Assunto: PE 10/2022 - PREFEITURA UBIRATÃ PR - PEDIDO DE ESCLARECIMENTO

A empresa Metalúrgica Voigt Eireli - CNPJ nº 02.759.989/0001.47, vem por meio desta, tempestivamente solicitar esclarecimentos quanto ao item 1 - Tampa em ferro fundido para PV 60 do pregão eletrônico 10/2022, conforme segue:

FOTO.jpeg

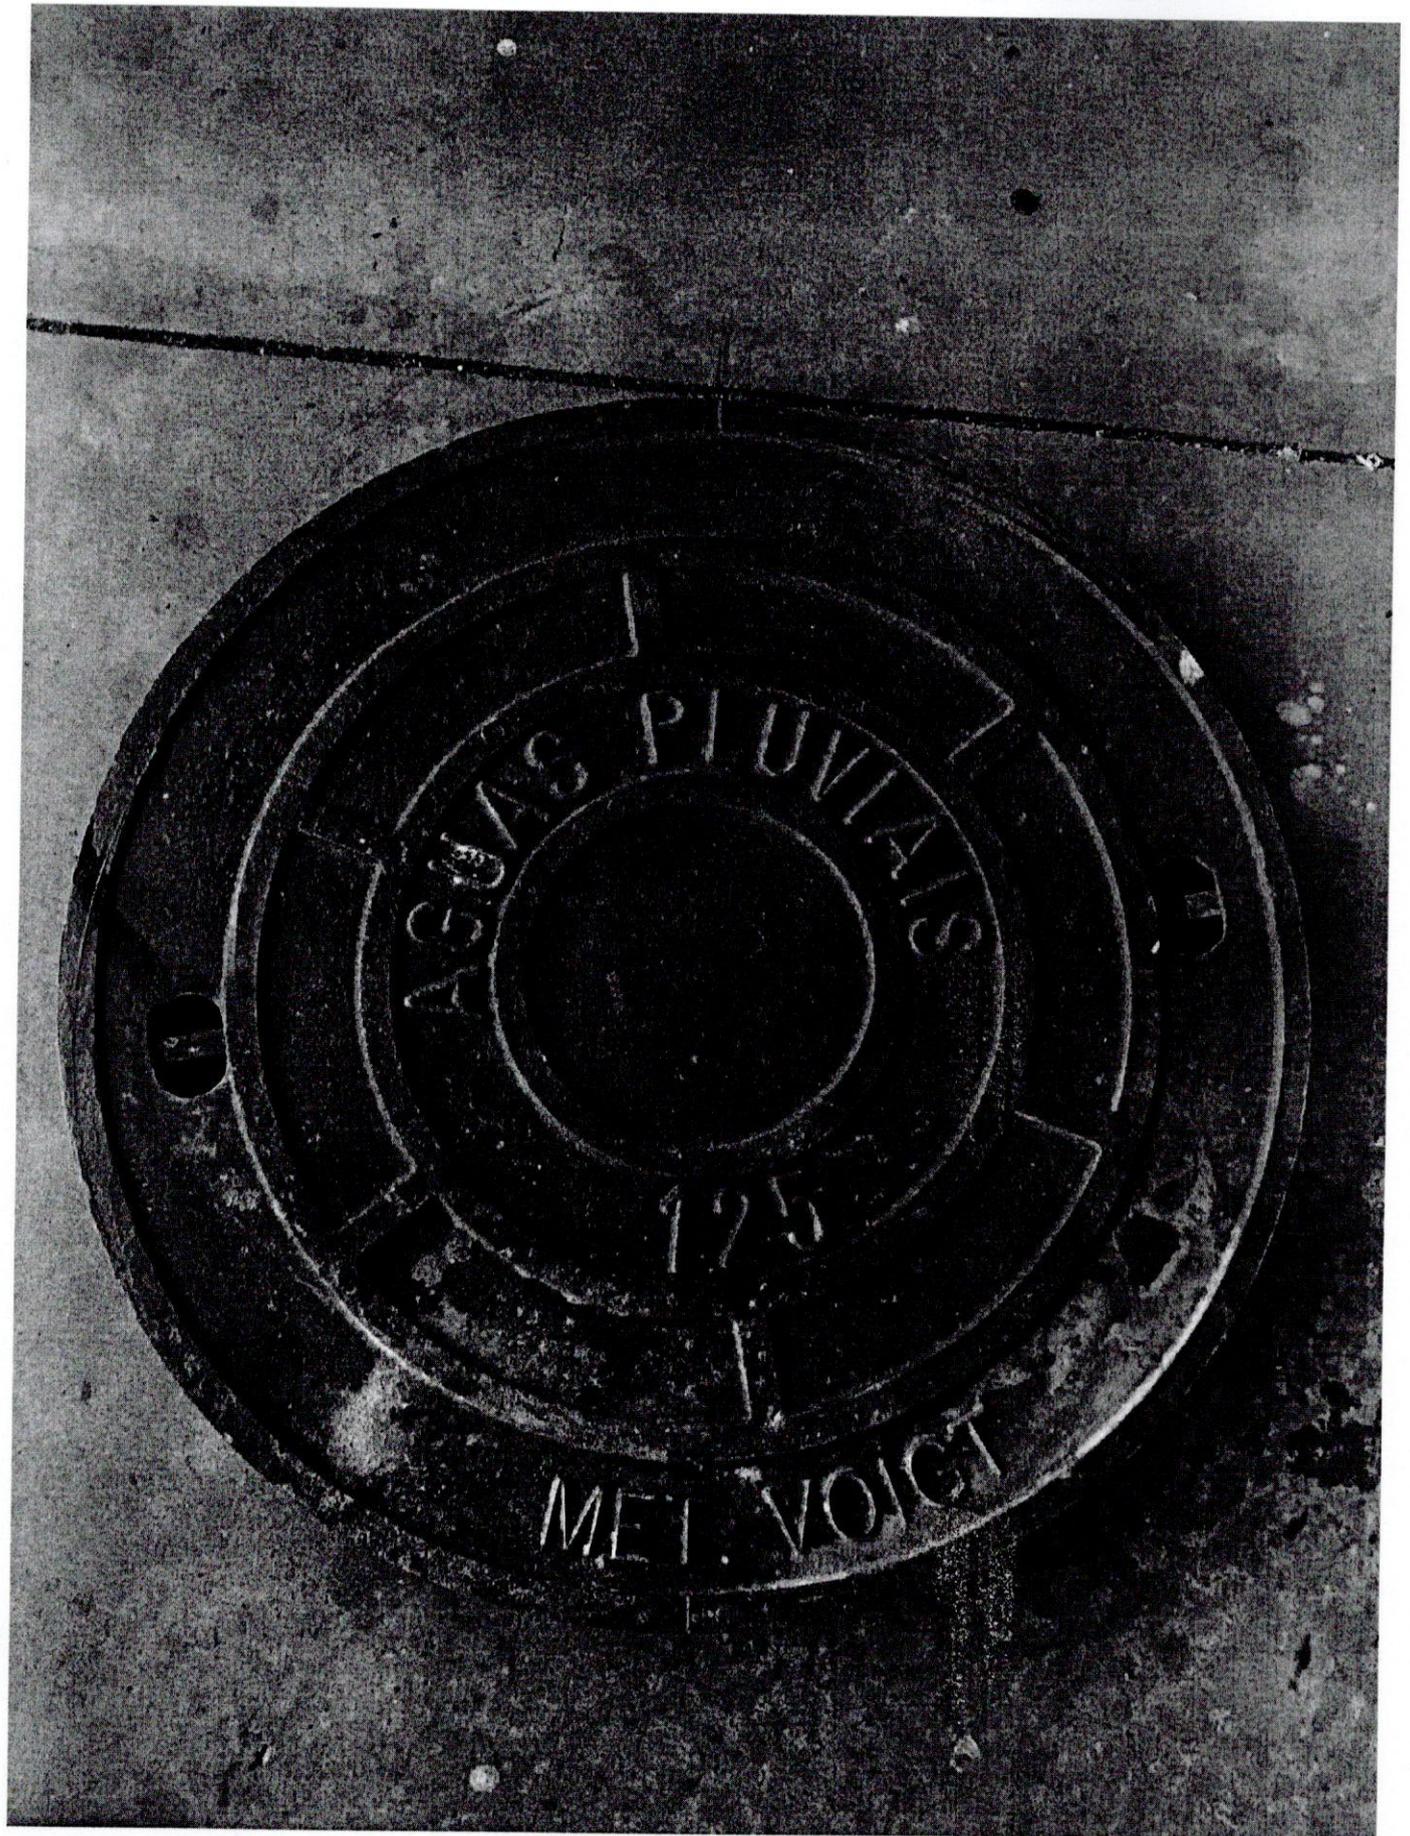
5 - Caso possuam fotos ou desenhos do tampão favor nos enviar.

5 - Caso possuam fotos ou desenhos do tampão favor nos enviar.

R: Segue em anexo foto.
